PRÉFET DE LA RÉGION BRETAGNE

Autorité environnementale

AVIS DE L'AUTORITÉ ENVIRONNEMENTALE
relatif au projet de dragage du port de l'Île Tudy (29)
– dossier reçu le 15 octobre 2015 –

Localisation des gisements coquilliers de la zone conchylicole (extrait carte de l'étude d'impact)

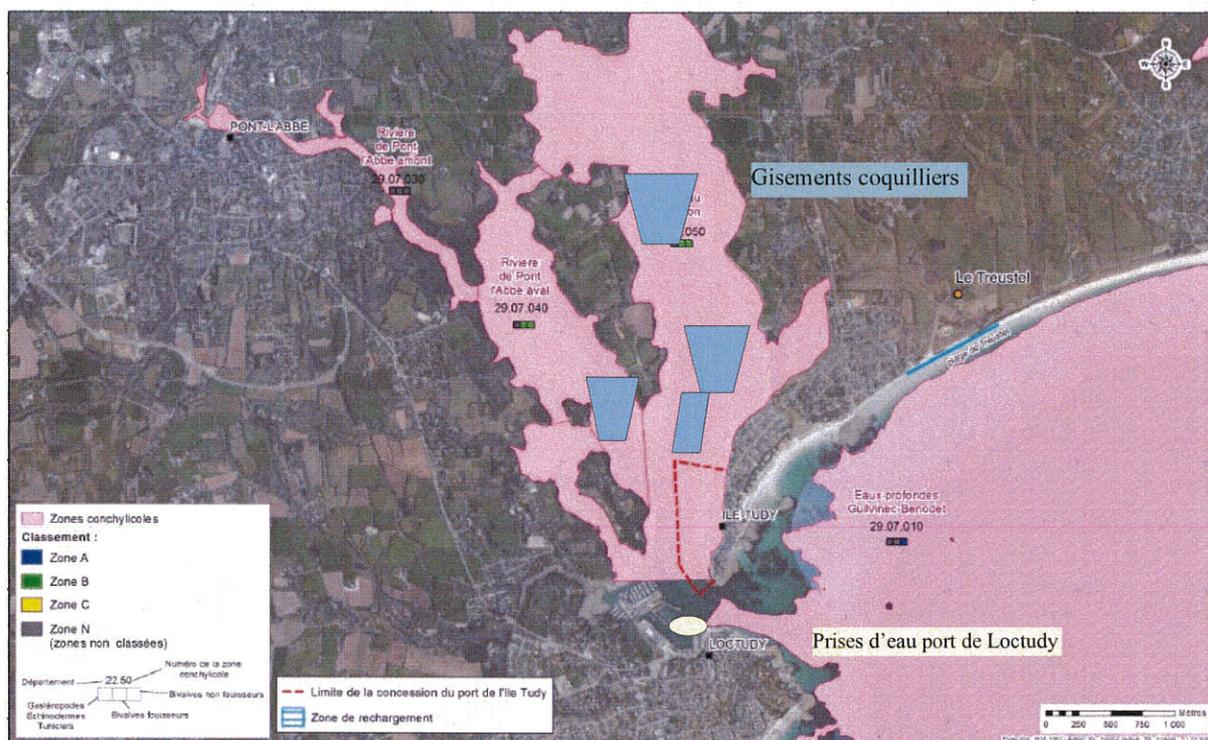
L'ensemble des contraintes environnementales représentées par les productions conchylicoles, les prises d'eau en mer pour la criée du port de Loctudy et les zones de baignade de l'île Tudy, sont correctement identifiées, sans que soit développée pour autant, l'analyse des impacts du dragage sur les différents usages des eaux du littoral. L'absence d'information sur

les courants marins ne permet pas de visualiser les zones susceptibles d'être perturbées par le dragage et de confirmer que les zones conchylicoles et ostréicoles de proximité (zone de dragage B située à 200 m de la concession ostréicole) et les prises d'eau de la criée du port de Loctudy ne seront pas impactées.

Eu égard à l'importance des enjeux sanitaires, l'Ae recommande de compléter l'étude d'impact par une analyse du risque lié à la turbidité de l'eau de mer pour les productions conchylicoles, avec à l'appui une étude des courants marins et de leur intensité durant la période pressentie pour les travaux.
